**AVIS RELATIF À LA PROTECTION
CONTRE LES EVENTUELS EFFETS NOCIFS ET NUISANCES
PROVOQUÉS PAR LES RAYONNEMENTS NON IONISANTS
GÉNÉRÉS PAR DES ANTENNES ÉMETTRICES STATIONNAIRES**

Commune : VAUX-SUR-SURE - Exploitant : ORANGE

Référence exploitant : 027R1_2/32027R1_2/42027R1_1/52027R1_1

Rapport n° 545 / 2025

Figure 1 : Vue en plan des lieux de séjour et des points de contrôle

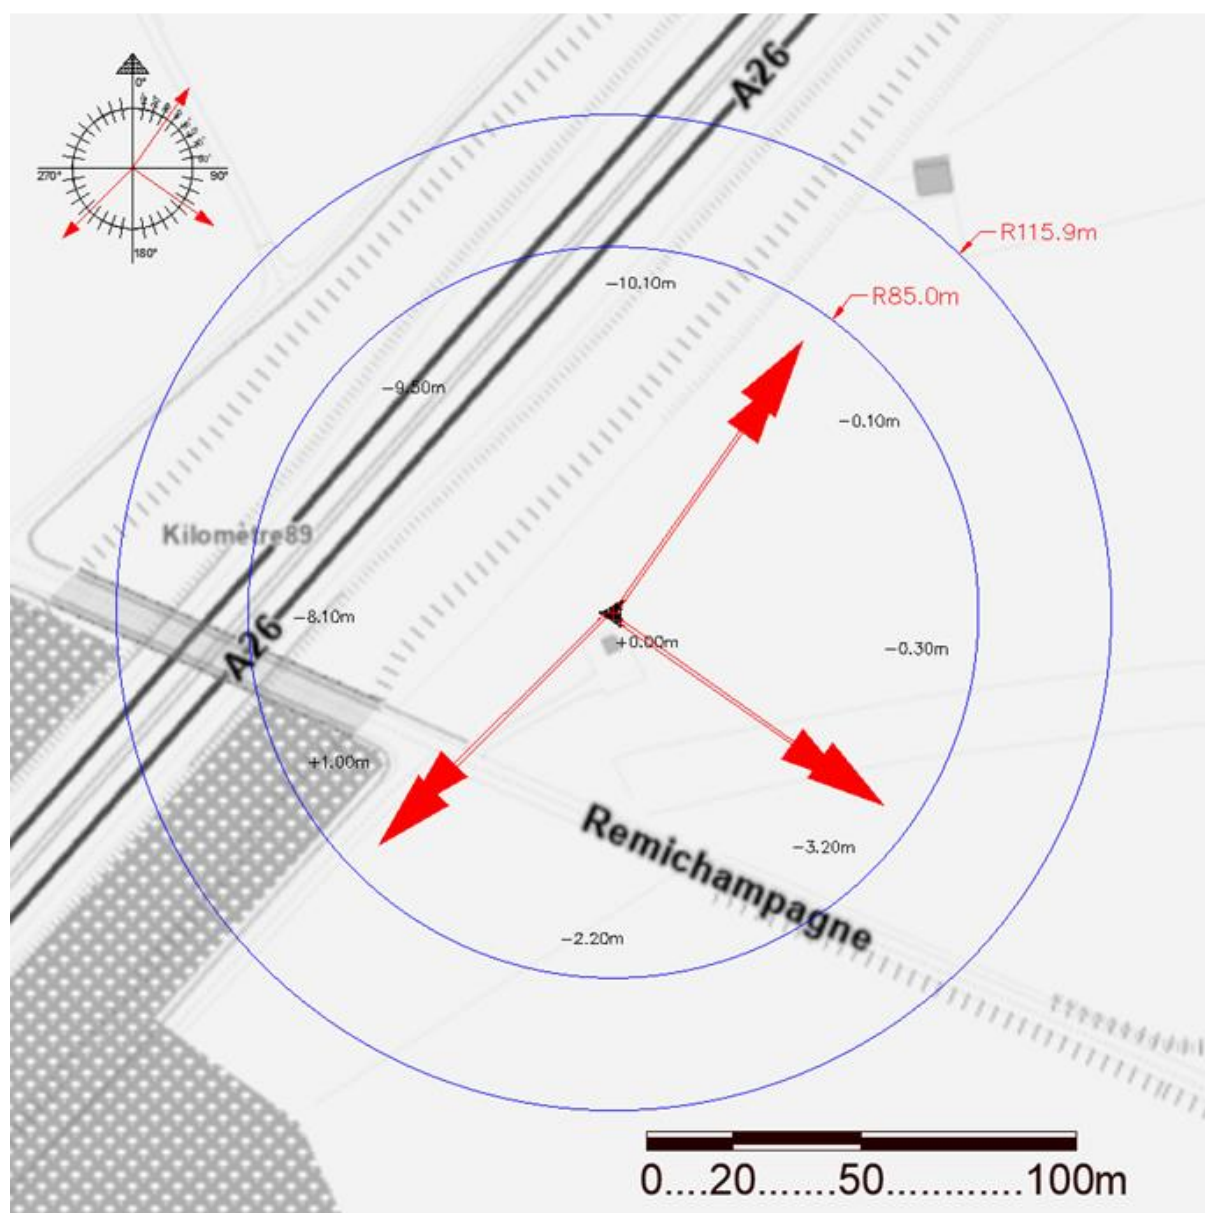
En ce qui concerne les antennes de l'installation mentionnées dans le tableau 1, la distance maximale à laquelle la limite pourrait être atteinte, à l'extérieur, est égale à 90,9 m. S'il n'y a pas de LS à une distance inférieure, les antennes respectent forcément la limite d'immission.

Dans le cas des LS situés à l'intérieur des bâtiments, une atténuation d'obstacle est prise en compte et il en résulte que la distance maximale à laquelle la limite pourrait être atteinte se réduit à 65,0 m.

Figure 2 : Vue en plan des installations d'antennes dans un rayon de 300 mètres autour de l'installation faisant l'objet de la demande d'avis

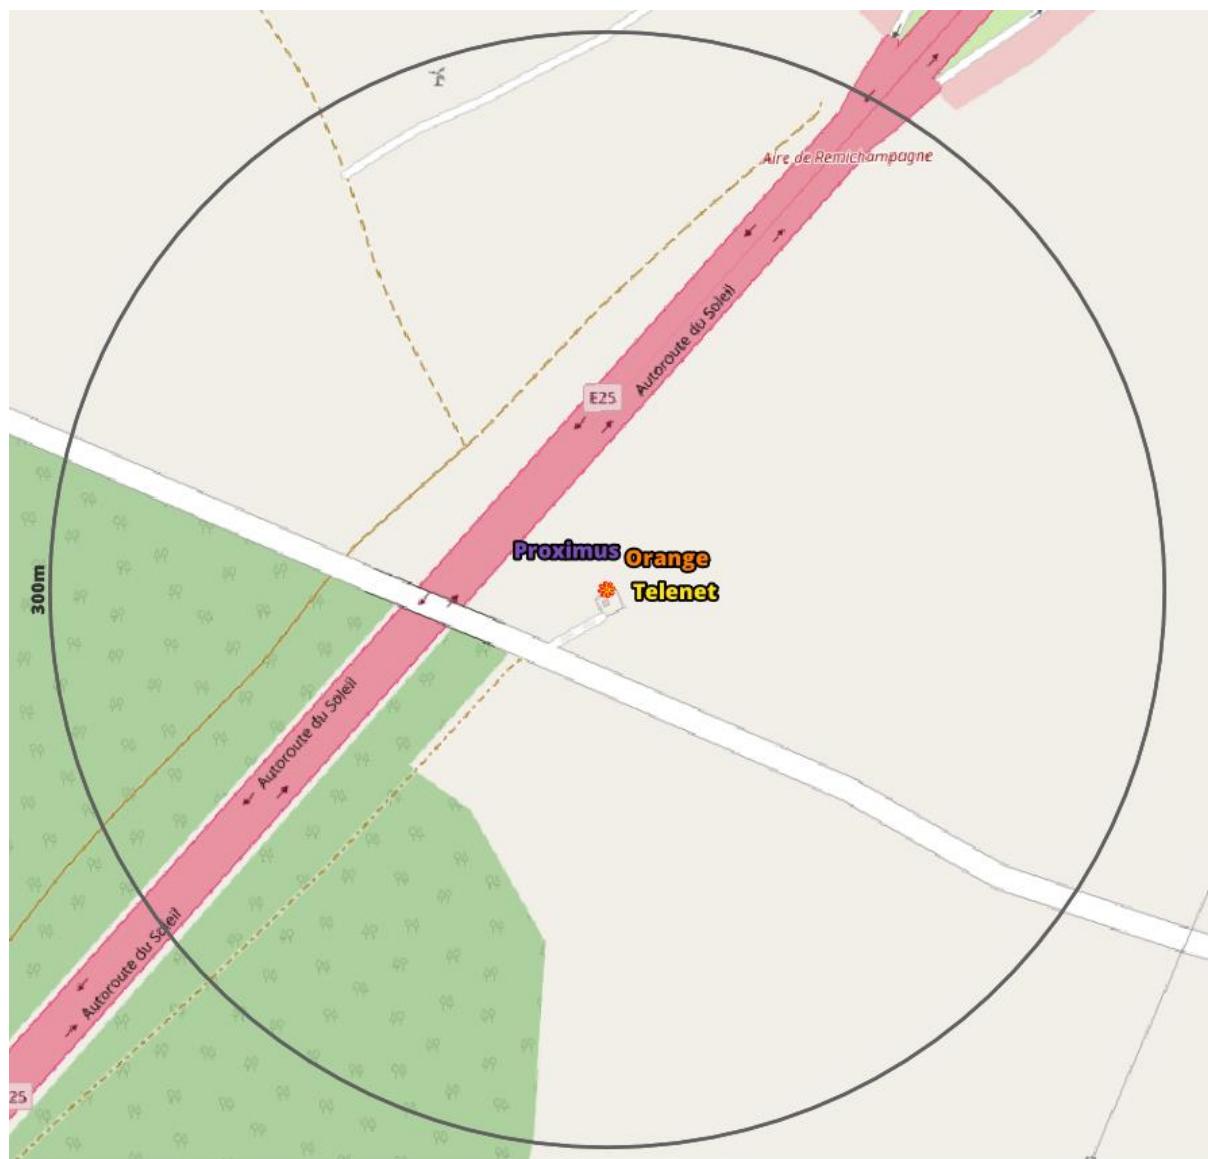
Compte tenu des considérations ci-dessus, il apparaît que l'intensité du rayonnement électromagnétique généré, dans les lieux de séjour situés dans un rayon de 300 mètres autour de l'installation référencée dans le paragraphe 2, par l'ensemble des antennes émettrices stationnaires de l'ensemble des exploitants du même site d'antennes émettrices stationnaires respecte la limite fixée à l'article 4, § 2 du décret.
